Verwysing: M532

29 Augustus 2017

SEEKOEIRIVIEROORGANG

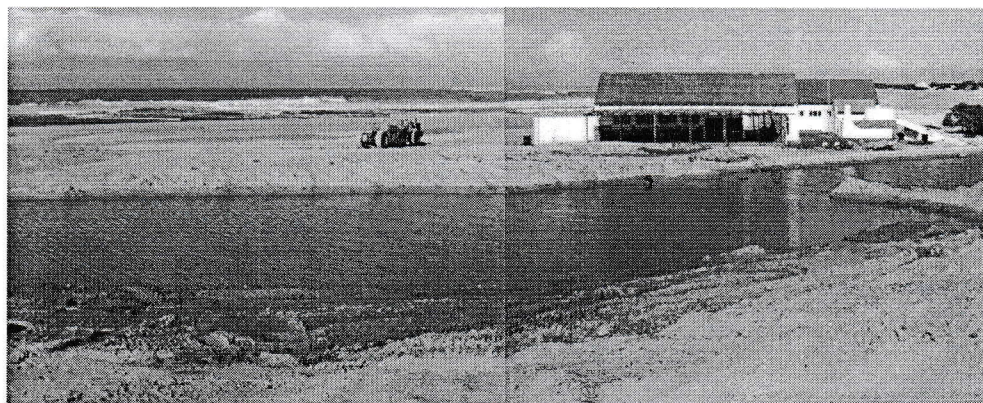
- 1) Die sand aan die seekant van die uitlaatstruktuur moet verwyder word.
- 2) Die kanaal moet skoongemaak word.

- 3) Die watervlak moet deur die beheerstruktuur gehandhaaf word.
- 4) Die energiebrekers op die oorgang moet herstel word.
- 5) Die duinstabilisaie moet voortgaan.
- 6) Die soutgehalte moet nagegaan word soos in die verslag genoem.

Hierdie fotos dui aan waar die kanaal en uitlaatstruktuur gebou is.

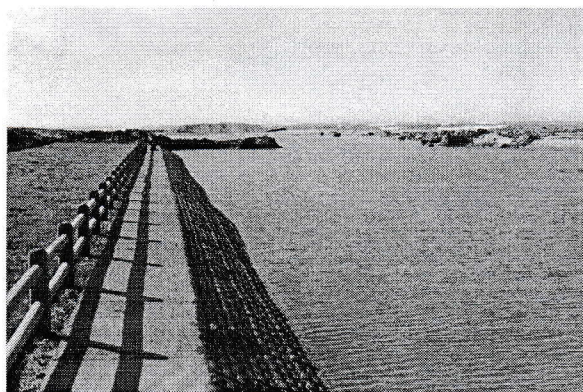
In 2006 het die water amper 'n meter diep oor die oorgang geloop sonder noemenswaardige skade aan die oorgang self. (Sien bl. 5)

Die oorgang na die vloed van 3 tot 4 Augustus 2006. Daar was bitter min skade.
